Title - Sujet East Pavil Rehab/Réhab de pavil est	
Solicitation No. - N° de l'invitation EP748-142417/A	Amendment No. - N° modif. 006
Client Reference No. - N° de référence du client 20142417	Date 2014-07-14
GETS Reference No. - N° de référence de SEAG PW-\$\$\$FG-340-65223	
File No. - N° de dossier fg340.EP748-142417	CCC No./N° CCC - FMS No./N° VME
Solicitation Closes - L'invitation prend fin at - à 02:00 PM on - le 2014-08-07	
Time Zone Fuseau horaire Eastern Daylight Saving Time EDT	
F.O.B. - F.A.B. Plant-Usine: <input type="checkbox"/> Destination: <input checked="" type="checkbox"/> Other-Autre: <input type="checkbox"/>	
Address Enquiries to: - Adresser toutes questions à: Brouillet, Richard	Buyer Id - Id de l'acheteur fg340
Telephone No. - N° de téléphone (819) 956-0457 ()	FAX No. - N° de FAX (819) 956-8335
Destination - of Goods, Services, and Construction: Destination - des biens, services et construction: PUBLIC WORKS AND GOVERNMENT SERVICES CANADA CENTRE BLOCK 111 WELLINGTON STREET OTTAWA, ON K1A 0S5

AMENDMENT 6 IS RAISED TO ATTACH ADDENDUMS 4 & 5 AND TO ATTACH SKETCHES MISSING FROM ADDENDUM 2 (ATTACHED TO ADDENDUM 5)

ADDENDUM NO.: 004

ADDENDA NO.: 005

2 MODIFICATIONS DE LA LEGENDE
ASK-009 1:50

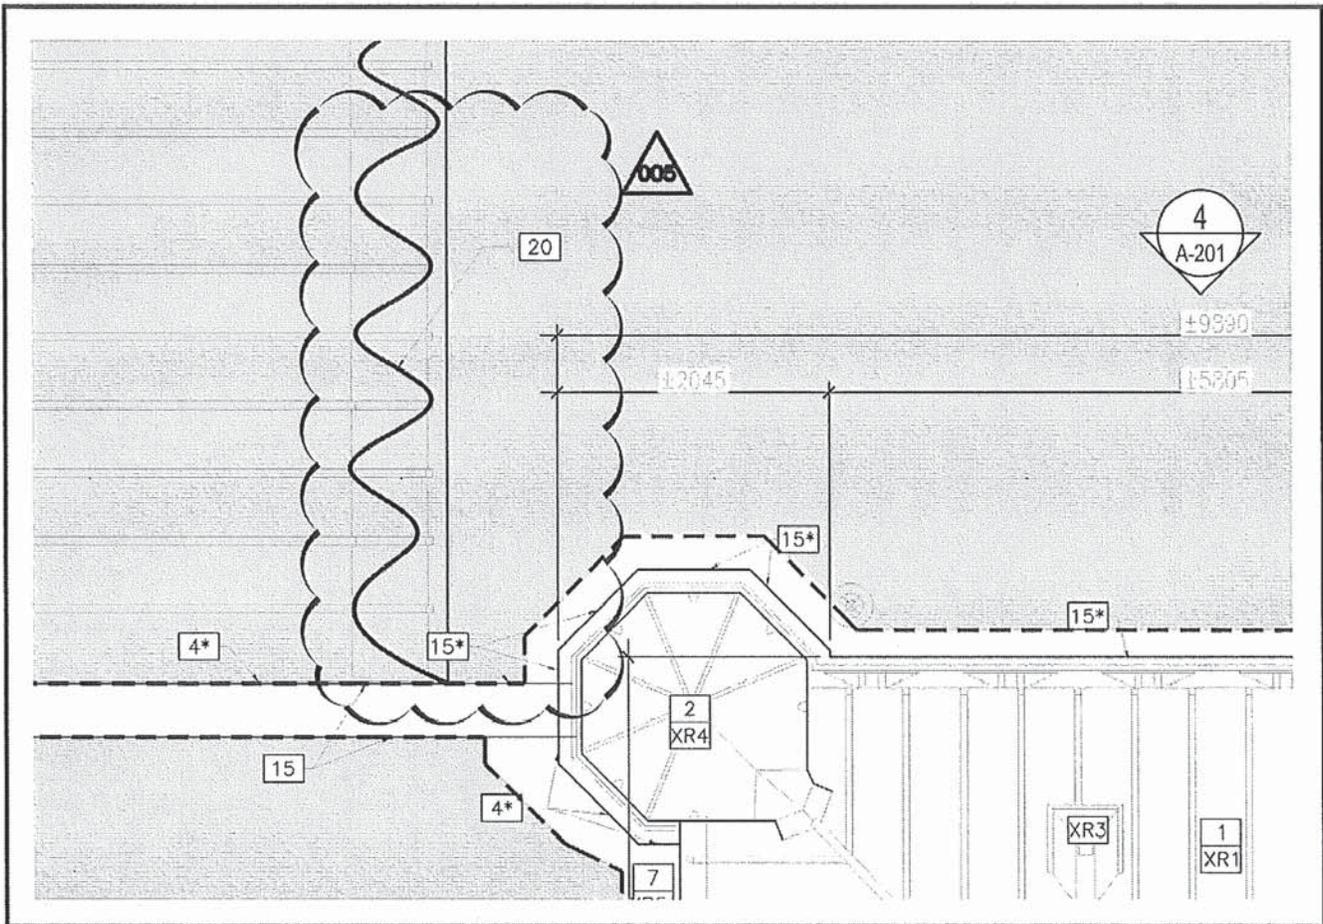
1 CORRECTIONS DU TABLEAU 2/A-107
ASK-006 PAS A L'ÉCHELLE

- 10 FROTTER LE SEUIL DE PIERRE AVEC UNE BROSSÉ EN SOIE. ENLEVER TOUTE LA POUSSIÈRE DES SURFACES AVEC UN ASPIRATEUR APPROPRIÉ ET MUNI DE FILTRES H.E.P.A ABSOLUS; À HAUTE EFFICACITÉ POUR LES PARTICULES D'AIR.

- 11 ENLEVER LES VOLETS TEMPORAIREMENT, DURANT LES RÉPARATIONS RELIÉES AUX FENÊTRES. RÉINSTALLER APRÈS QUE LES TRAVAUX SONT COMPLÉTÉS.
- 12 ENLEVER TEMPORAIREMENT, LES CHÂSSIS INFÉRIEURS OUVRANTS DE LA CONTRE-FENÊTRE AFIN DE LES ADAPTER, DE FAÇON SATISFAISANTE, AUX CONDITIONS PARTICULIÈRES, DURANT LES RÉPARATIONS RELIÉES AUX FENÊTRES. RÉINSTALLER APRÈS QUE LES TRAVAUX SONT COMPLÉTÉS.

- 14 ENLEVER TEMPORAIREMENT LE PLEXIGLASS DE LA CONTRE-FENÊTRE AFIN DE LES ADAPTER, DE FAÇON SATISFAISANTE, AUX CONDITIONS PARTICULIÈRES, DURANT LES RÉPARATIONS RELIÉES AUX FENÊTRES. RÉINSTALLER APRÈS QUE LES TRAVAUX SONT COMPLÉTÉS.

- 15 ENLEVER TEMPORAIREMENT LA CONTRE-FENÊTRE AFIN DE L'ADAPTER, DE FAÇON SATISFAISANTE AUX CONDITIONS PARTICULIÈRES, DURANT LES RÉPARATIONS RELIÉES AUX FENÊTRES. RÉINSTALLER APRÈS QUE LES TRAVAUX SONT COMPLÉTÉS.

1 MODIFICATIONS À LA LEGENDE
ASK-010 1:50

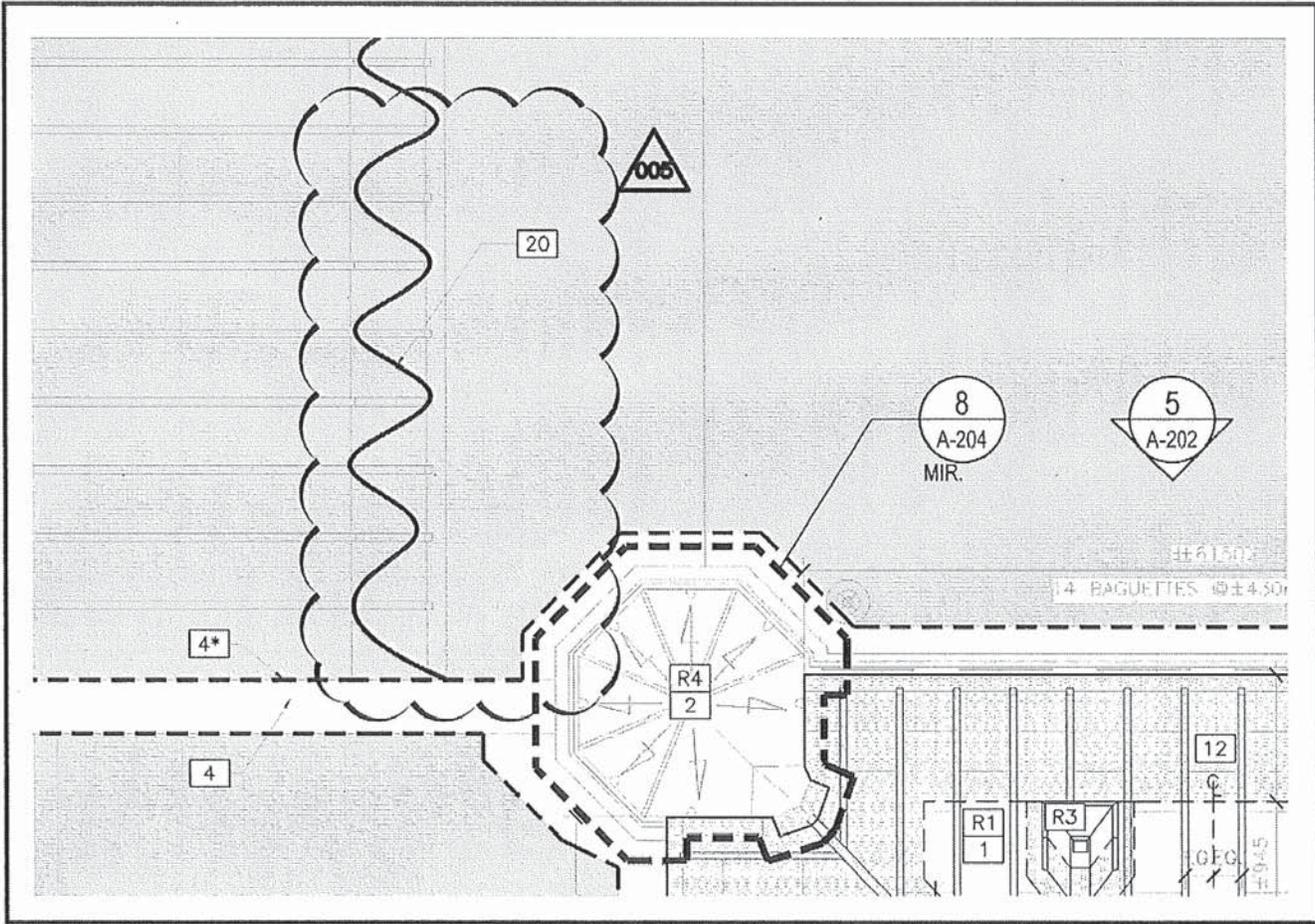
- 15* DEPLIER & ENLEVER LE SOLINAGE DE CUIVRE (POUR SA REINSTALLATION).
- 16 ENLEVER & REMPLACER LE TUYAU DE DESCENTE PLUVIALE ET LE DALOT EXISTANTS.
- 17 N/A
- 18 ÉVENT EXISTANT
- 19 N/A
- 20 ENLÈVE LES CABLES CHAUFFANTS EXISTANTS. VOIR E-101

2 ADDITION AU 8/A-201
ASK-010 1:50

3 LEGEND CORRECTIONS

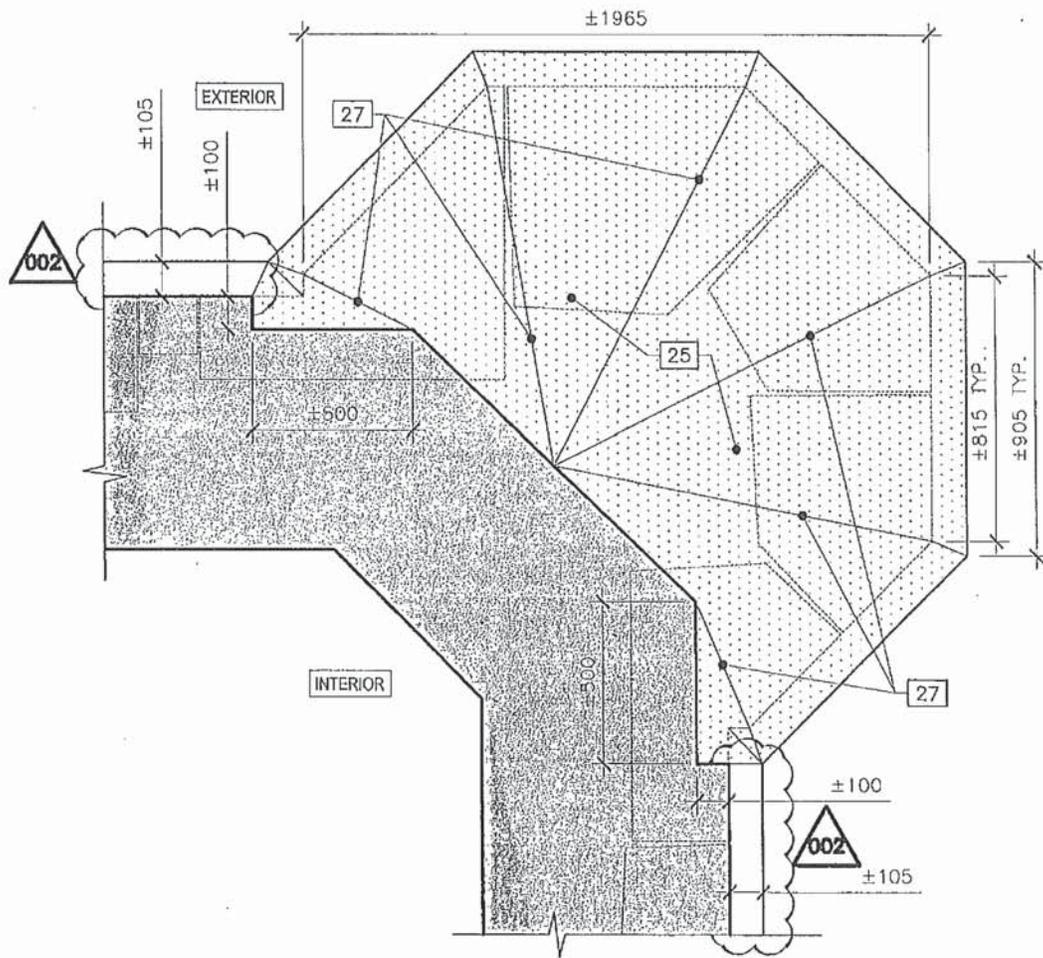
<p>002</p>	<p>E. EXTENT AND DEPTH OF BRICK DISMANTLING TO BE CONFIRMED ONLY AFTER STONE MASONRY IS REMOVED</p> <hr/> <p>DESIGNATIONS</p> <hr/> <p>TO SIMPLIFY THE DESCRIPTION OF THE WORK FOR THIS PROJECT AS DEFINED IN THE PROJECT SPECIFICATIONS, DRAWINGS OF THE ELEVATIONS ARE DIVIDED INTO HORIZONTAL BANDS AND OTHER ELEMENTS. EACH BAND OR OTHER ELEMENTS ARE CODED AS FOLLOWS:</p>
-------------------	--
